Delibera Num. 844 del 30/05/2022

Oggetto: PROVVEDIMENTO AUTORIZZATORIO UNICO COMPRENSIVO DEL
PROVVEDIMENTO DI VIA RELATIVO AL PROGETTO "MODIFICHE
GESTIONALI DEL PROCESSO DI LAVORAZIONE DEI RIFIUTI E
INSERIMENTO DI NUOVA ATTIVITÀ DI RECUPERO (R3) FINALIZZATA ALLA
PRODUZIONE DI UN "RIFIUTO CESSATO" AI SENSI DELL'ART. 184 TER
DEL D. LGS. 152/2006", LOCALIZZATO NEL COMUNE DI CREVALCORE
(BO), PROPOSTO DALLA SOCIETÀ CENTRO AGRICOLTURA AMBIENTE G.
NICOLI S.R.L.

Modifiche gestionali del processo di lavorazione dei rifiuti e inserimento di nuova attività di recupero (R3) finalizzata alla produzione di un "rifiuto cessato" ai sensi dell'art. 184 ter del D.Lgs. 152/2006

Planimetria generale
Stato di progetto

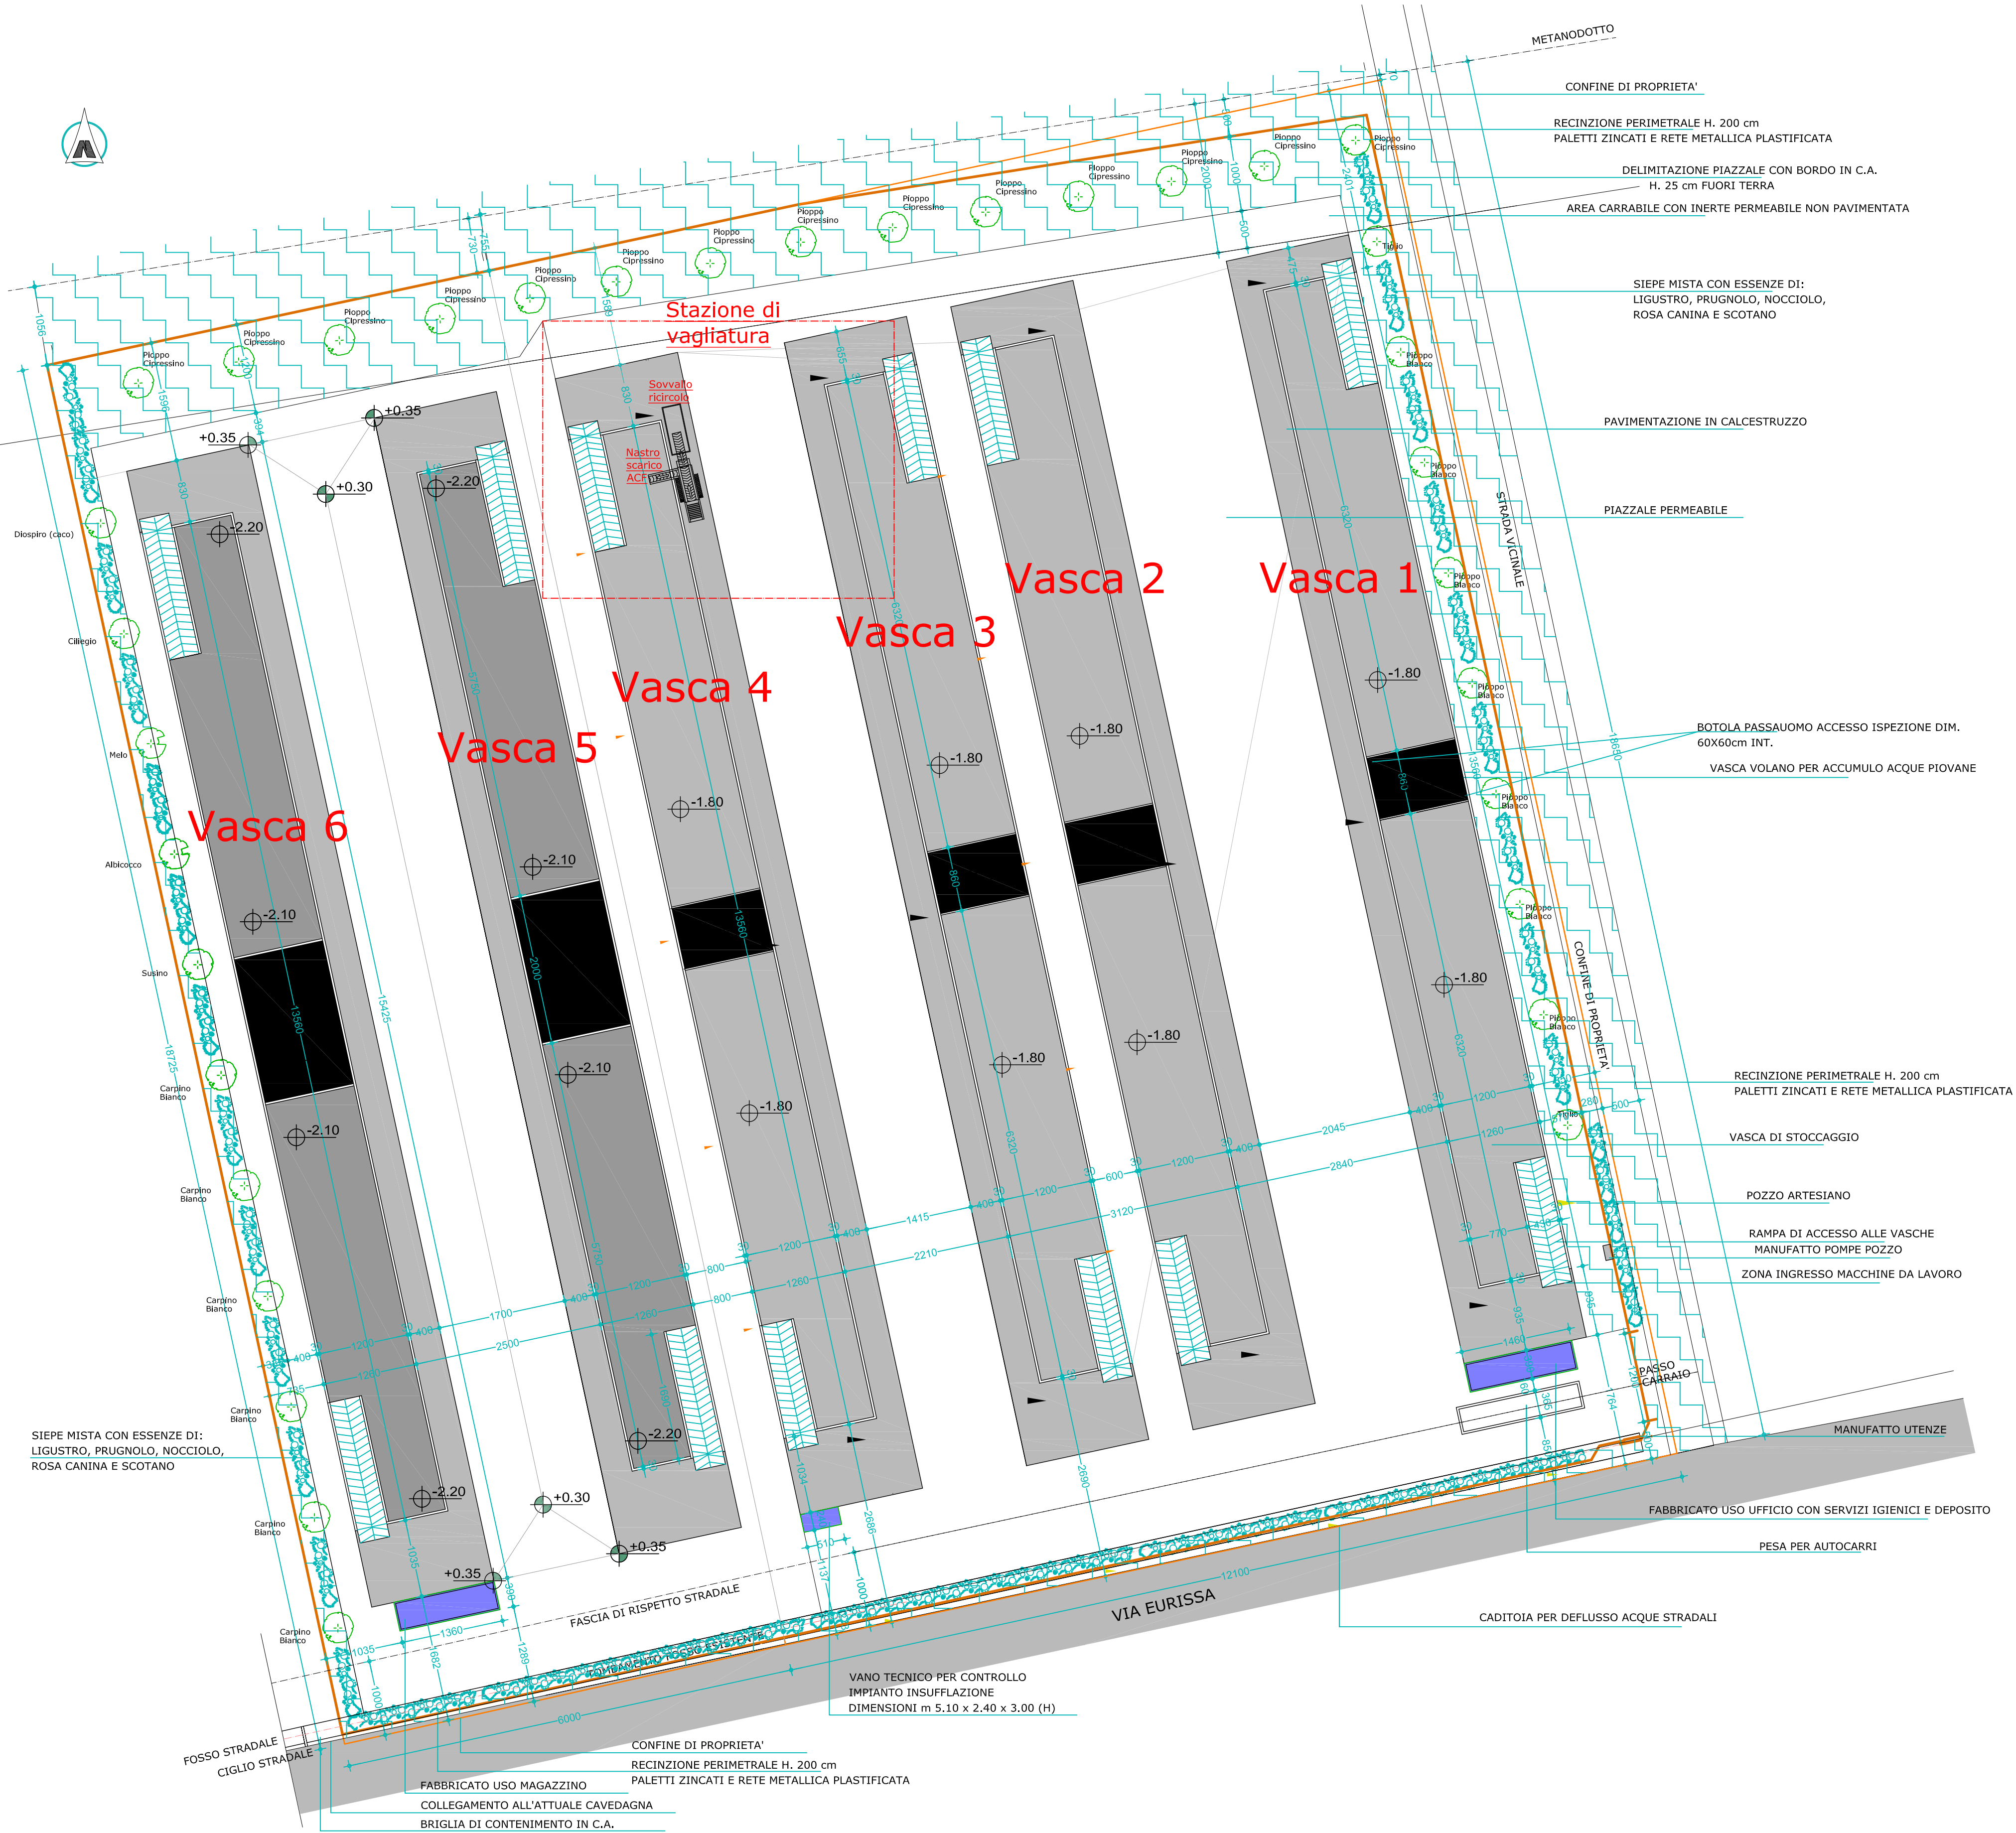
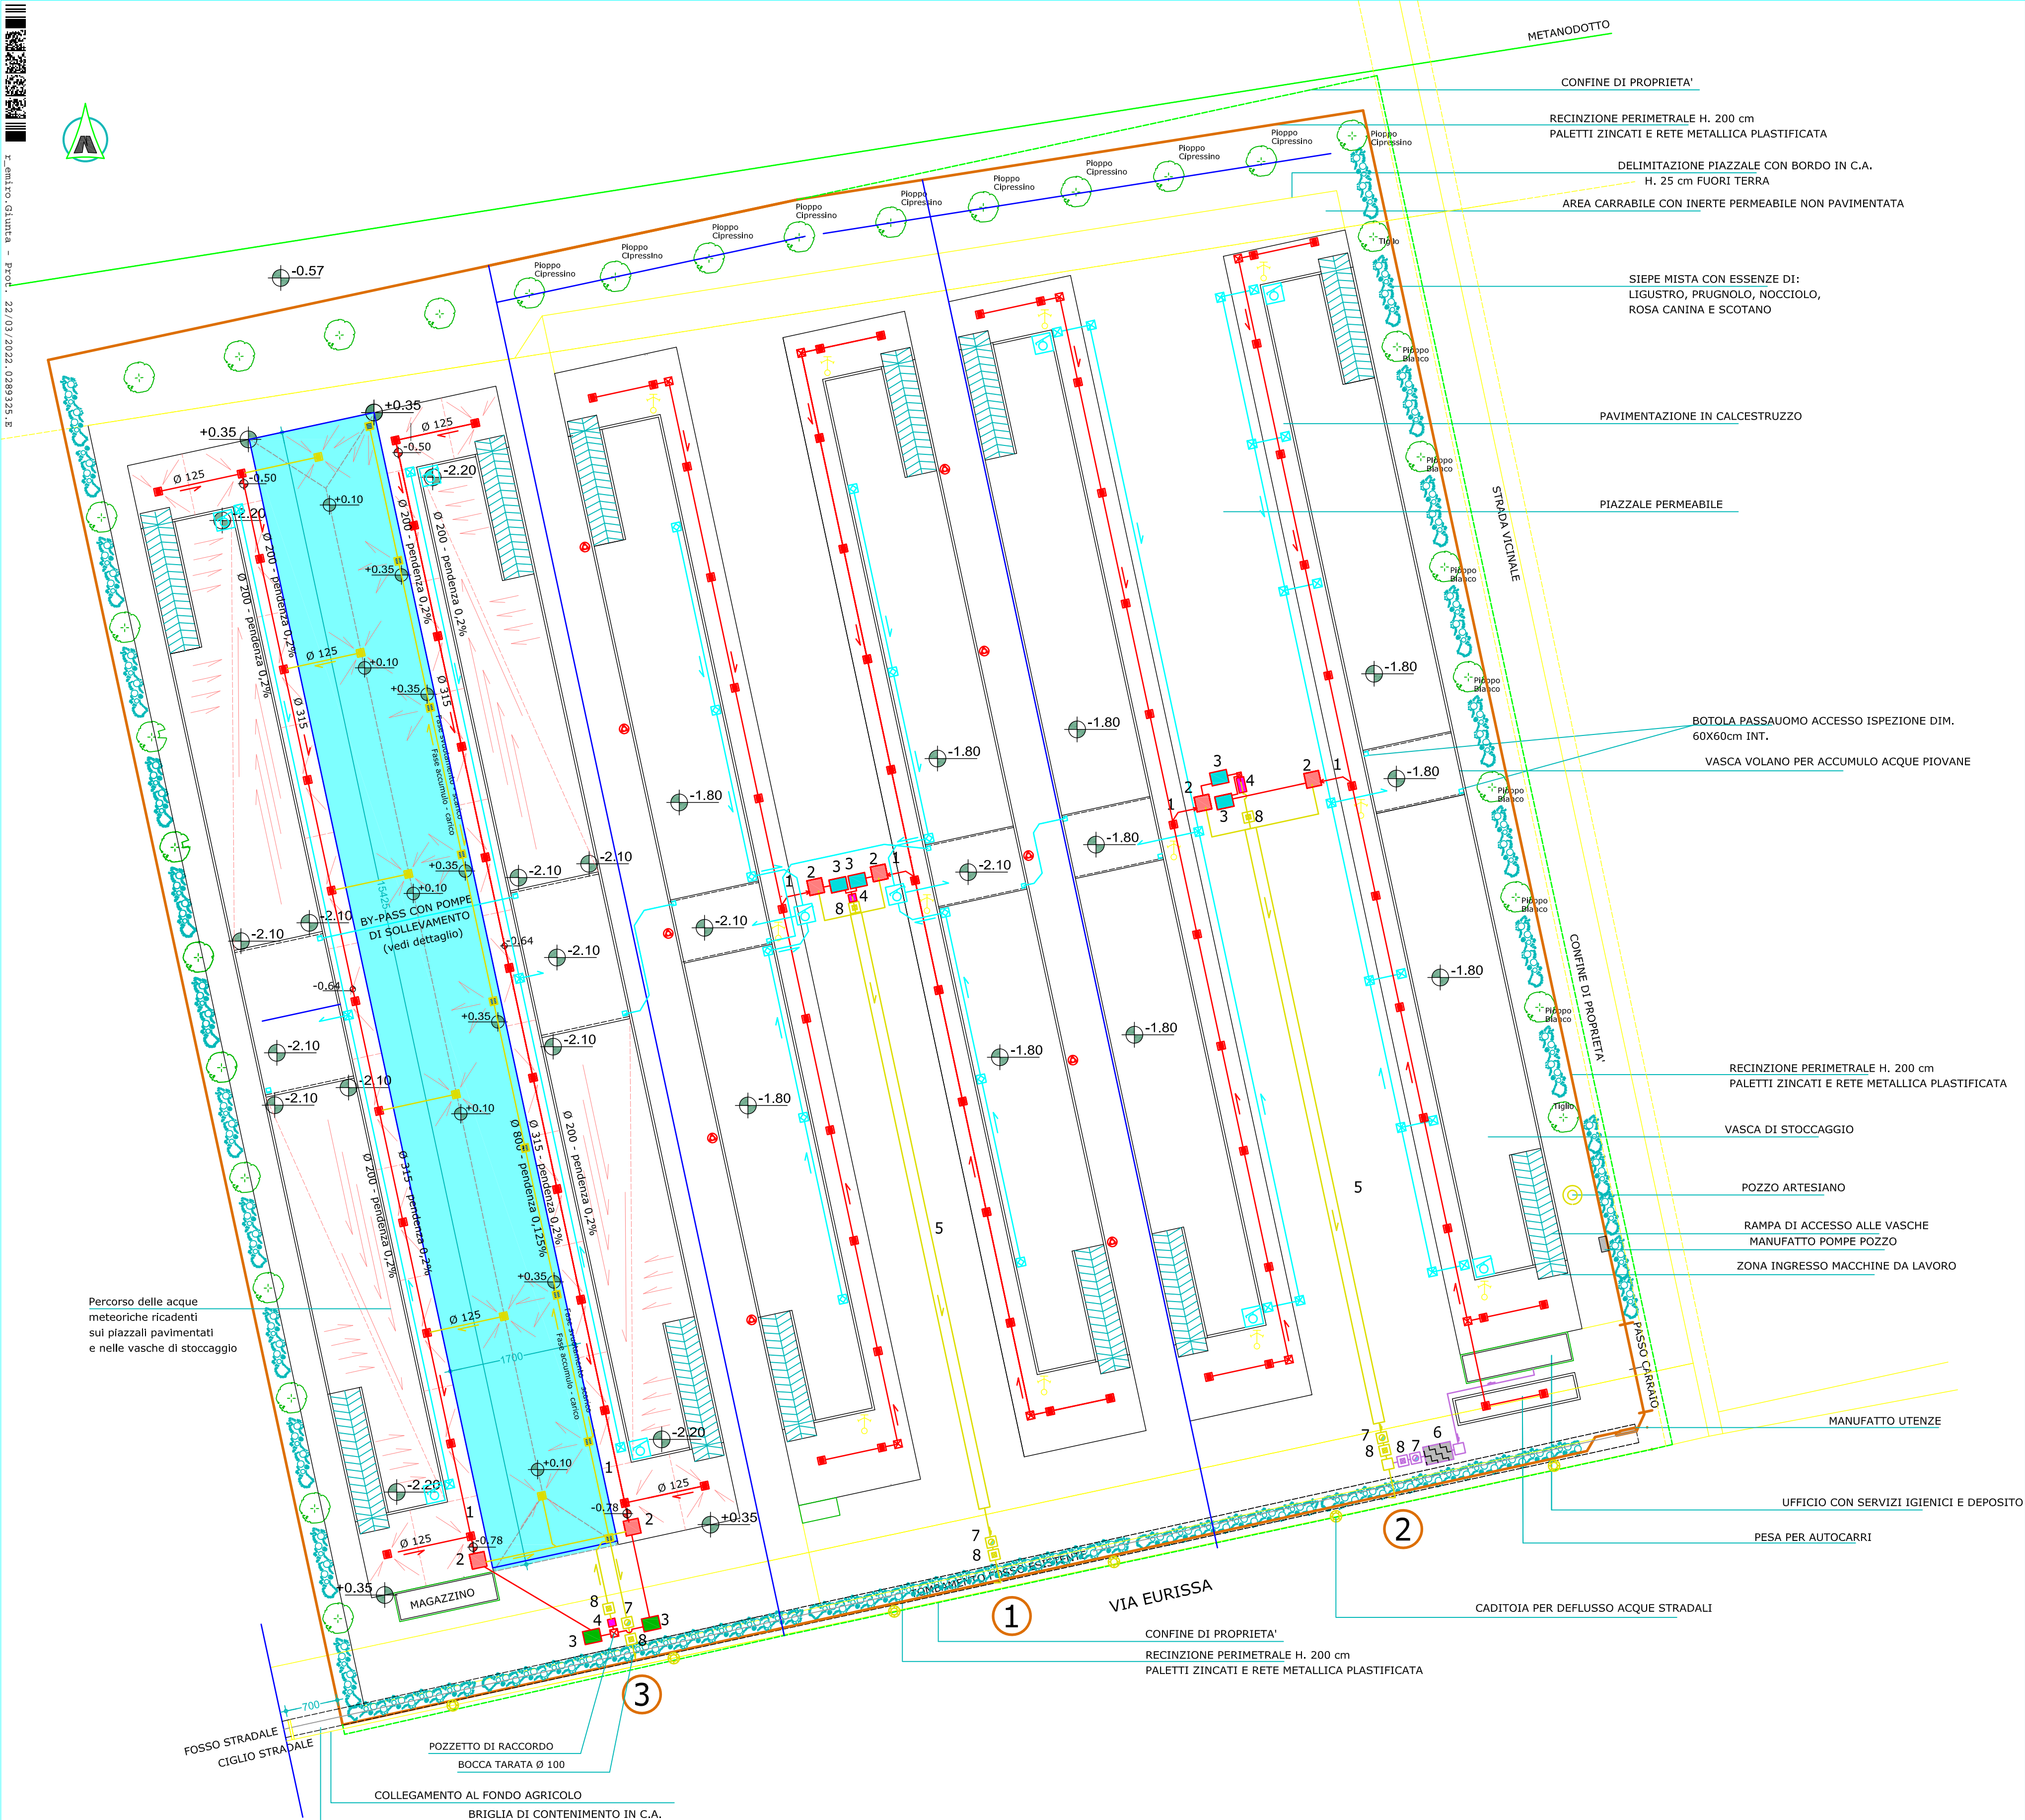
4. dalla relazione tecnica e dalla planimetria emerge che la stazione di vagliatura sia posizionata nell'area semipermeabile, pavimentata in stabilizzato, compresa tra la vasca 3 e la 4 e che i materiali di sottovaglio (ammendante compostato con fango) e di sopravaglio (materiali lignocellulosici non completamente destrutturati da utilizzare come inoculo delle miscele iniziali) siano stoccati in cumulo a cielo aperto su detta pavimentazione. Ritenendo questa gestione non ottimale, si chiede di valutare soluzioni gestionali diverse che:

- o evitino eccessive rimovimentazioni dei materiali,
 - o evitino una modifica della gestione delle acque dei piazzali che allo stato attuale sono autorizzate come acque meteoriche non contaminate, essendo detti piazzali solo aree di transito;

Per l'attuazione di quanto previsto la ditta prevede di installare un vaglio mobile a tamburo rotante da utilizzare per la produzione dell'ammendante presso le due vasche dotate di sistema di insufflazione dell'aria (vasche V3 e V4). Non sono previste modifiche all'attuale layout e pertanto non sono previste attività di cantiere.

- d) Le operazioni di conferimento, stoccaggio, miscelazione dei rifiuti, rivoltamento dei rifiuti con stabilizzazione biologica e raffinazione finale (quest'ultima operazione riferita all'ammendante), siano effettuate negli spazi previsti, come da planimetria allegata (elaborato T4 rev 2 3/22), agli atti PG n. 43234 del 15/03/2022.
